ANDE	**CONVENIOS MODIFICATORIOS DE OBRAS** *Ley N° 2051/03 - Art. 62°*	*Código*	*CM*
		Realizado por	*OAT*
	INFORME PREVIO DE AUDITORIA *N° 09/2016*	*Aprobado por*	*CB*
OFICINA DE AUDITORIA TECNICA	**L.P.N: 852/2013** **Contrato: 5606/2014 Lote N° 1** **Convenio Modificatorio N°: 3**	*Fecha de Implem.*	*25/03/15*
		Revisión	*0*

FECHA: 07/07/2016
DOCUMENTO DE PEDIDO: INTERNO GT/DSE/29/2016 (02/junio/2016).
UNIDAD ADMINISTRADORA DEL CONTRATO: Departamento de Supervisión de Estaciones
OBRA: L.P.N ANDE Nº 852/2013 - Contrato Nº: 5606/2014 "Construcción de LT 66 kV Subterránea San Lorenzo – Fernando de la Mora, Construcción de la Subestación Fernando de la Mora y Ampliación de la Subestación San Lorenzo" – Lote N° 1
CONTRATISTA: Tecno Electric S.A.
CONVENIO MODIFICATORIO N°: 3
MONTO DEL CONVENIO N°3: USD.: 21.276,97. Equivalente en guaraníes a una tasa de cambio de 1 USD=4500Gs. G. 95.746.365 (Guaraníes noventa y cinco millones setecientos cuarenta y seis mil trescientos sesenta y cinco)
MONTO TOTAL DEL CONTRATO:

- **TOMAS FOTOGRAFICAS DE LA OBRA**

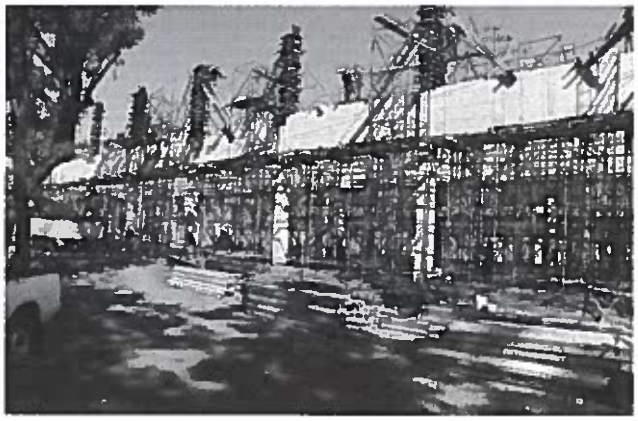
- En la lista de cantidades del contrato original se prevén la provisión de los tubos de aluminio de 1 ½" de diámetro en menor cantidad que la necesaria para la conexión entre equipos electromecánicos. Como así también en el Contrato no se contempla la provisión de tubos de aluminio de 2 ½" necesarios para dar cumplimiento a los requerimientos técnicos.
